# 改善箇所説明図

ハイドロロックブースタ

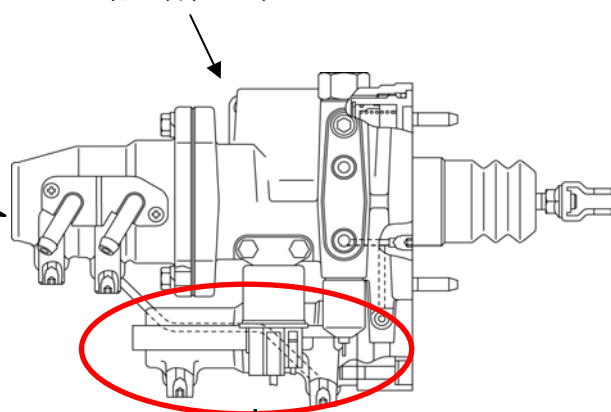
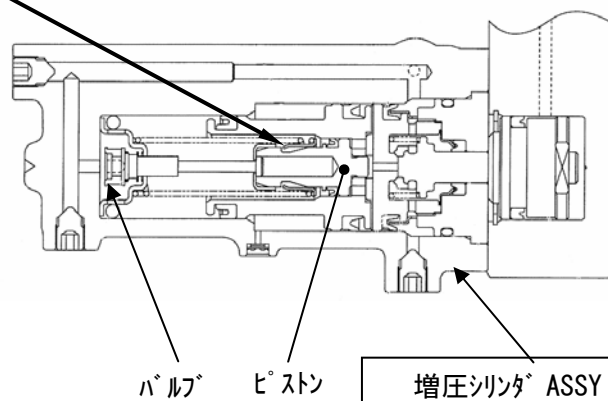
ハイドロロックブースタの増圧シリンダ内部のバルブとピストンを連結する構造が不適切なため、ブレーキペダルを踏んだ際に発生する液圧によりバルブとピストンとが外れる場合がある。そのため、ブレーキペダルを戻した後も制動力が解除されないおそれがある。

全車両、増圧シリンダー式を対策品と交換する。

注：□は、交換部品を示します。
